**APPAREILS CONCERNES :**  
AVIONS APM20 du numéro 4 au numéro 14 inclus

**OBJET :**  
Vis de fixation du moteur sur le bâti-moteur

Ce Bulletin Service « Impératif » fera l'objet d'une Consigne de Navigabilité EASA n° F-2005-131.

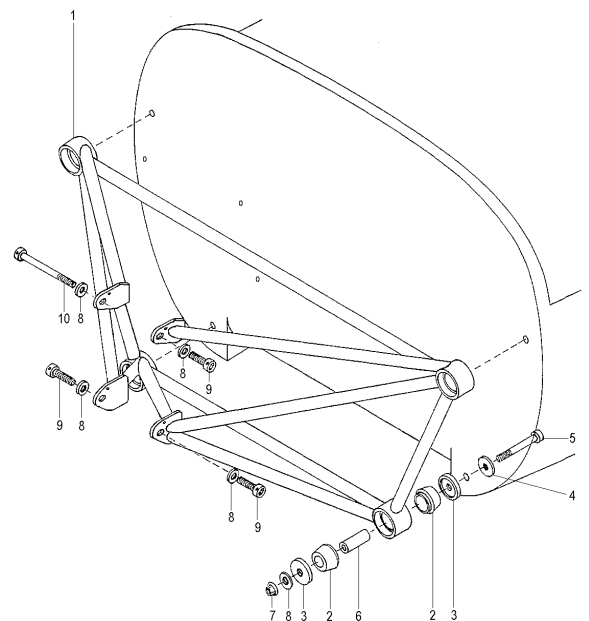
Déposer les 3 vis RC 538-15 (repère 9 du schéma ci-contre) :

- Si leur longueur sous tête fait 35 mm, les remplacer avec des vis RC 538-15 fournies par nos soins (longueur 30 mm) et vérifier l'état du bâti-moteur dans la zone de fixation : des vibrations générant une usure anormale du bâti-moteur ont pu se produire. Si c'est le cas, nous transmettre le bâti-moteur pour réparation.
- Si leur longueur sous tête est déjà de 30 mm, elle peuvent être conservées.

Freiner ces vis (ainsi que la 4<sup>ème</sup> vis repère 10 du schéma ci-contre si cela n'a pas été effectué) avec du fil à freiner.

Remonter ces vis en respectant le couple de serrage indiqué au chapitre o) du Manuel d'Entretien.
